ÚZEMNÍ PLÁN MĚSTA BRNA

Textová část odůvodnění Příloha č. 5
kapitola 19

VYHODNOCENÍ PŘIPOMÍNEK

b) Veřejná projednání Návrhu ÚPmB z roku 2020 (červen)

Připomínka	číslo:	4
------------	--------	---

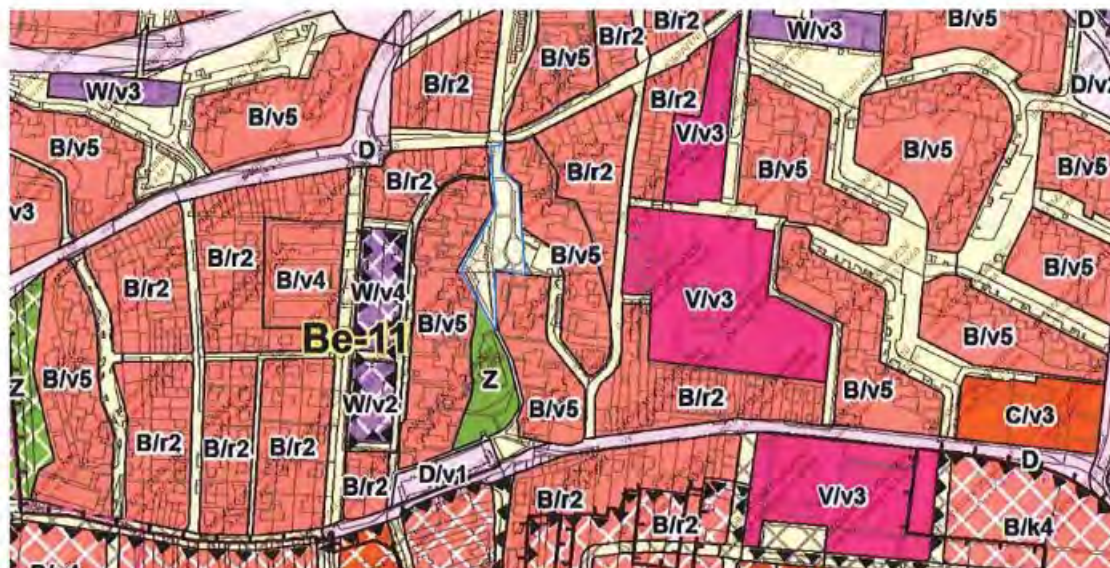
Označení lokality:
 Plocha mezi bytovými domy na ulicích Spodní a Rolnická
 Popis lokality:
 Jedná se o veřejné prostranství / park mezi bytovými domy na ulicích Spodní a Rolnická.
 Požadované připomínky: (viz též graficky)
 Zahnout celou plochu do kategorie městské zeleně (Z).

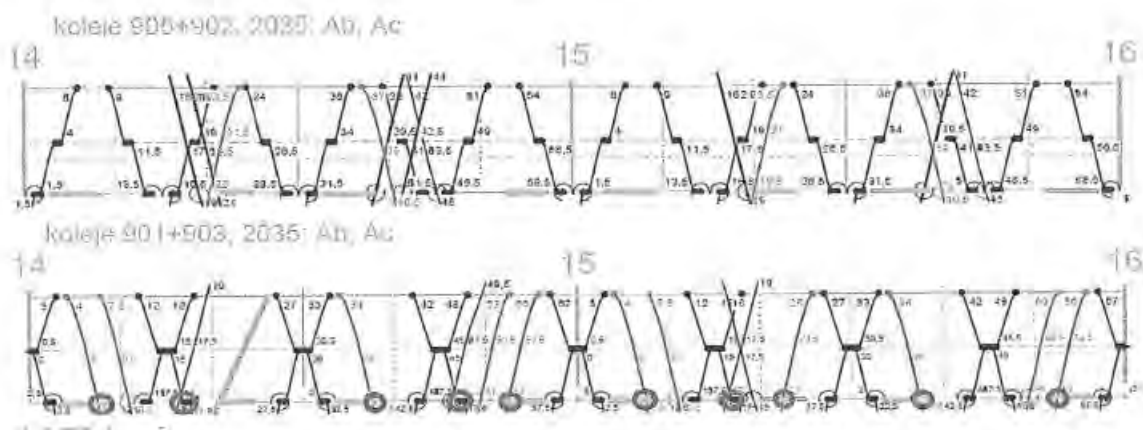
Zdůvodnění: Ve variantách A – Ac je pro jízdy vlaků z ŽST Maloměřice (po levé straně traťových kolejí ve směru jízdy) nutné v ŽST Brno-Židenice kolizně překřížit 2 traťové koleje poježděné v opačném směru a zařadit se při volnosti příslušné traťové koleje do sledu vlaků – viz schema (modře vlaky v hlavním směru, oranžově nákladní vlak). Na každý vlak se jedná o dobu obsazení zhlaví 4,5 min. To znamená, že musí být po dobu min. 5,5 min volná traťová kolej č. 901c Brno hl.n. – Blansko i traťová kolej č. 902c Brno hl.n. – Tišnov a současně musí být volná traťová kolej č. 903c Blansko – Brno hl.n. a zajištěno zařazení do sledu vlaků dále z ŽST Brno hl.n. ve směru Modřice, což bude v dopravní špičce kritické.

Odjezd vlaku z ŽST Brno-Maloměřice není v modelovém GVD průkazně doložen. Z níže uvedeného našeho zákresu obsazení zhlaví ŽST Brno-Židenice do fragmentu modelového GVD (oranžové vodorovné čáry, červeně zakroužkované kolize) vyplývá **jediná teoretická volná trasa v období 14 – 16 hod, a sice v čase 14:20** (oranžová trasa Brno-Židenice – Brno hl.n.). To je pro rozvoj nákladní dopravy zcela nedostatečné.

2) Kolizní jízdy obsluhy posvitavských vleček pravidelnými vlaky kategorie Mn z ŽST Brno-Maloměřice.

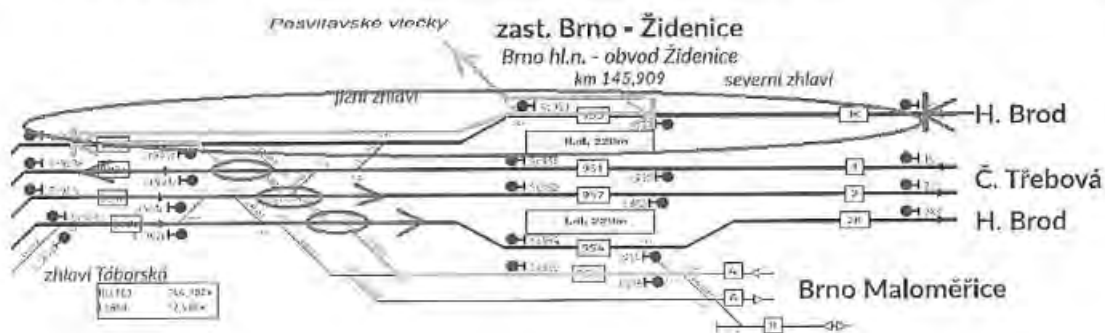
Zdůvodnění: Varianty A – Ac (společné nádraží u řeky) budou znamenat při obsluze vleček posvitavského areálu **kolizní posunovou jízdu přes 4 traťové koleje** na zhlaví ŽST Brno-Židenice a **posunovou jízdu se dvěma úvratěmi na přilehlé traťové koleji** k zaústění posvitavských vleček – viz schema (modře vlaky v hlavním směru, oranžově nákladní vlak). Vzhledem k **nezabezpečení posunové jízdy pod dohledem vlakového zabezpečovače** se bude jednat rovněž o **bezpečnostní riziko**. Mn vlak jezdí dle současného GVD ve směru na posvitavské vlečky v hodině 8-9 a zpět v hodině 9-10. **Obsluha posvitavských vleček není v modelovém GVD řešena!**

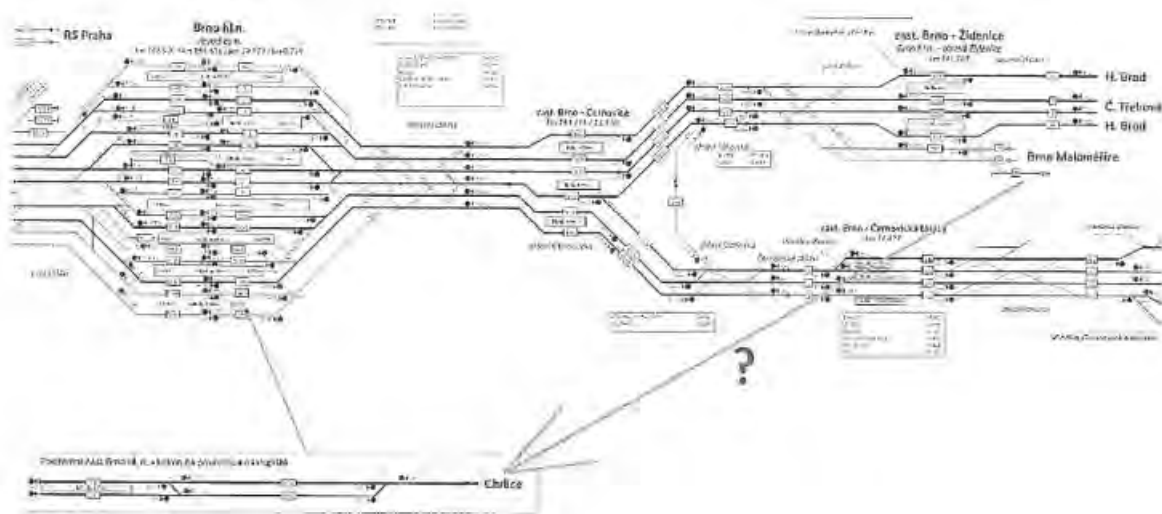
Zdůvodnění: Ve variantě Ac a Aa neexistuje propojení tratě směr Brno-Chrlice pro nákladní dopravu – viz schema. Odklon přes ŽST Holubice by znamenal navýšení km do ŽST Brno-Chrlice o cca. 30 km a do ŽST Sokolnice-Telnice o cca. 16 km, což bude mít vliv na zvýšení ceny a tím snížení konkurenceschopnosti přepravy po železnici oproti silnici.

Ve variantách A a Ab jízda vlaku znamená obsazení koleje osobního nádraží ŽST Brno hl.n. minimálně na několik desítek minut z důvodu úvrati vlaku a objetí HV.

4) Kolizní jízdy obsluhy Terminálu Brno, tj. přetah souprav vlaků a skupin vozů ze ŽST Brno-Maloměřice do Terminálu Brno.

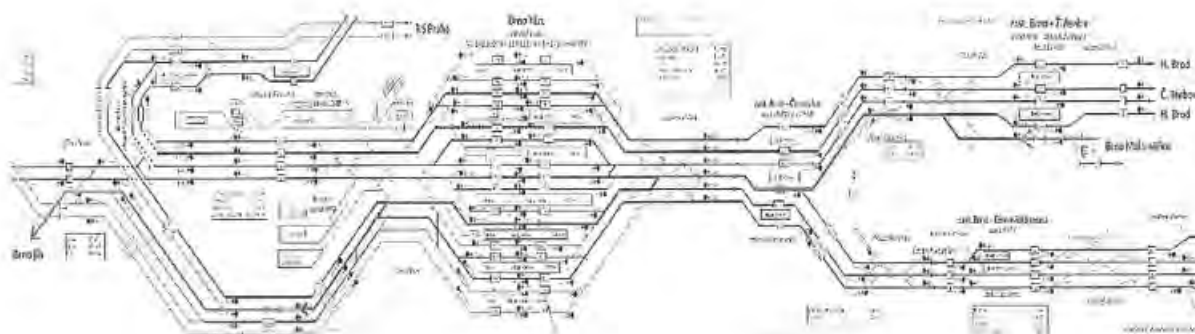
Zdůvodnění: Pro všechny varianty A představují jízdy vlaků (skupin vozů) kolizi s vlaky osobní dopravy, buď jízdou po traťové koleji v celém úseku Brno Židenice – Brno jih proti správnému směru – viz schema (zeleně bezkolizní jízda, červeně kolizní jízda), nebo dvě kolizní přejíždění zhlaví, a sice v ŽST Brno-Židenice kolizně překřížit 2 traťové koleje pojížděné v opačném směru a na severním zhlaví v ŽST Brno jih kolizně překřížit 1 traťovou kolej pojížděnou v opačném směru. V současném GVD probíhá obsluha Terminálu Brno zpravidla v době odpolední špičky. SP řeší příjezd na Terminál Brno pouze přímo bez zastavení v ŽST Brno-Maloměřice, přičemž v praxi bude zastavení (technická kontrola, odstup postrku – při využívání trati přes Havlíčkův Brod, přepráh) v ŽST Brno-Maloměřice i nadále využíváno.

Námítka číslo 1 (zářes)

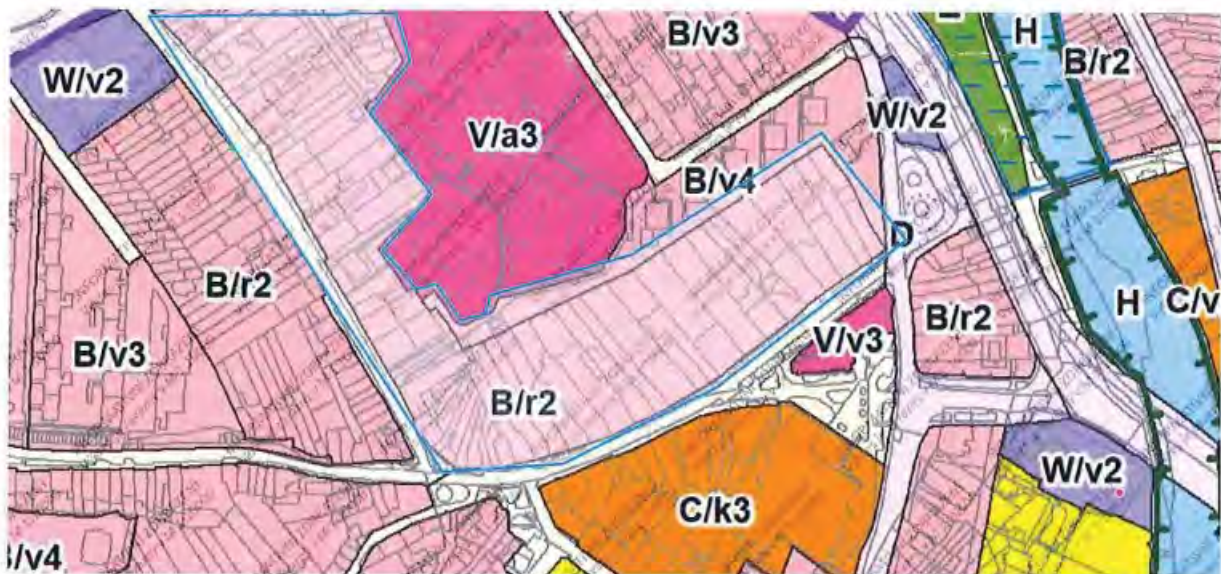
Plocha B/r2 vymezená ulicemi Náměstí 28. dubna a Přístavní definuje zástavbu jako Rezidenční nízkopodlažní s výškovou úrovní zástavby 3-10m.

Stávající zástavba je tvořena většinou přízemními, místy dvoupodlažními rodinnými domy a spolu s navazujícími ulicemi (Výhon, Přístavní, Nad Kašnou) tvoří v jádru městské části Brno Bystrc kompaktní nízkopodlažní strukturu vesnického charakteru. Navrhovaná třípodlažní výšková regulace 3 -10 m by zásadním způsobem narušovala tuto kompaktní strukturu a umožnila by necitlivé zásahy a novostavby, které by nezachovaly současný jedinečný charakter zástavby. Zachování úrovně zástavby 3-7m by bylo pro tuto lokalitu vhodnější, zcela dostačující a nenarušovalo by její ráz.

1. Situační výkres dle aktuálně platného ÚPmB:

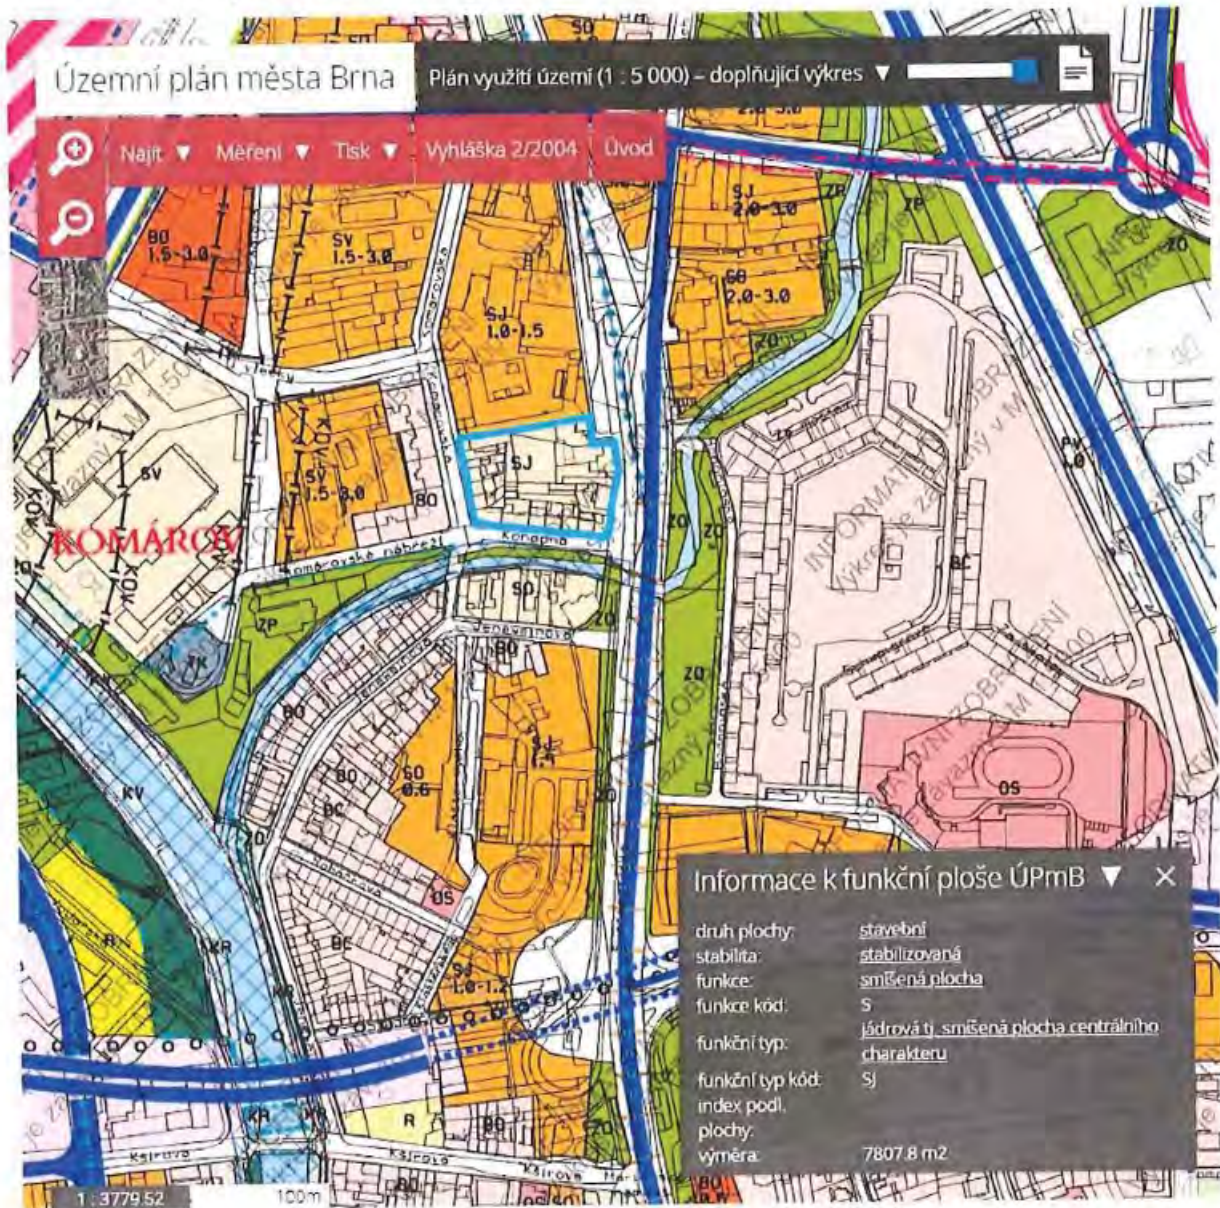
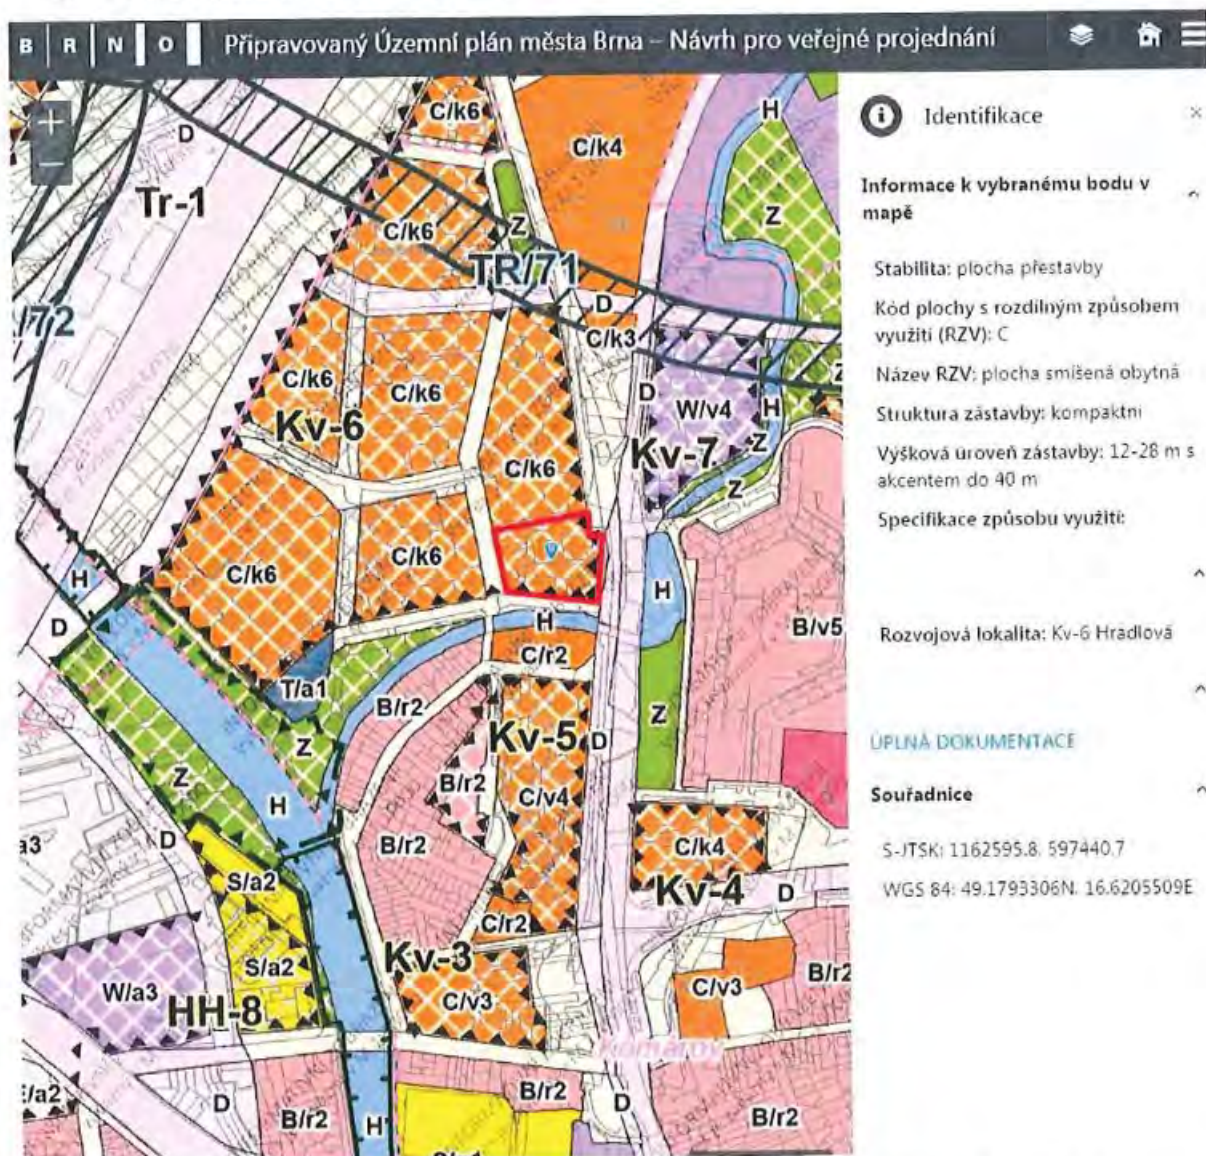
1. Situační plán dle aktuálně platného ÚPmB
2. Situační plán dle Návrhu ÚPmB
3. Situační plán dle Varianty I. konceptu ÚPmB
